**INTEGRAZIONI ISTRUTTORIA VIA
CDED 15: COMPATIBILITÀ CANTIERE CI14 CON
AREA “PENISOLA”**

**NODO STRADALE E AUTOSTRADALE DI GENOVA
ADEGUAMENTO DEL SISTEMA A7 – A10 – A12**

PROGETTO DEFINITIVO

Figura 12 Sovrapposizione cantiere CI14 con rete piezometri indicata nel documento allegato agli esiti delle indagini ambientali (prot. 32641/BF del 19/11/2004)

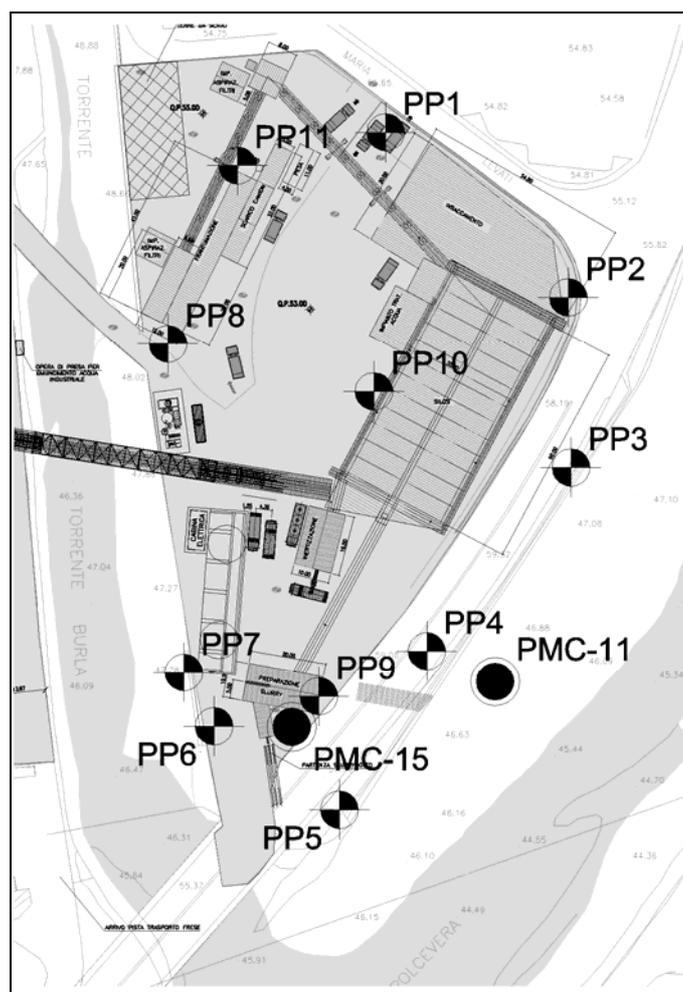
In risposta a quanto osservato dagli Enti nei loro pareri, sulla base dell'Analisi di Rischio presentata nel 2010, sebbene oggetto di richiesta di integrazioni ad oggi ancora inevase, si precisa che il progetto:

- 1) non preclude in alcun modo un eventuale svolgimento del monitoraggio sulla rete piezometrica, stabilito dai soggetti approvanti l'Analisi di Rischio stessa (cfr. Figura 12);
- 2) garantisce l'impermeabilizzazione dell'intera area e quindi il mantenimento e/o la nuova realizzazione della copertura isolante;
- 3) non interferisce con la falda acquifera, se non nel caso dello scavo limitato per la pila P1 del viadotto Genova;
- 4) non modifica i parametri per cui è stata eseguita l'Analisi di Rischio;
- 5) risulta coerente con le previsioni indicate dall'Analisi di Rischio stessa.
